Optimalizált feszítőgörgő 531 0564 30

531 0564 30

2007.10. állapot (helyettesíti a 2007.08-it)
INA 0009

1. ábra: 531 0564 30 (Előlnézet)

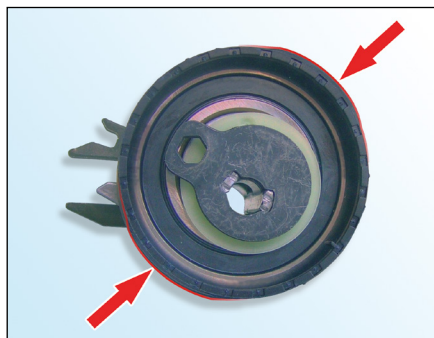
Az **531 0564 30** cikkszámú feszítőgörgőnél (Sinus-Pulley) egy zajoptimalizált feszítőgörgőről van szó, amelyet speciálisan a fenti alkalmazáshoz fejlesztettek ki.

A piros jelölések (1. ábra és 2. ábra, nyilak) egyértelművé teszik a jellemzőket.

A nem tipikus kialakítású futófelület **nem** gyártási hiba!

2. ábra: 531 0564 30 (Oldalnézet)

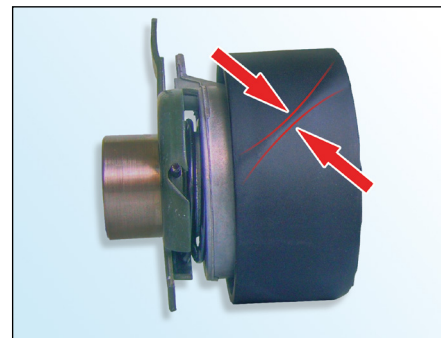
A feszítőgörgő futófelületén átlósan futó kiemelkedések láthatók (2. ábra).
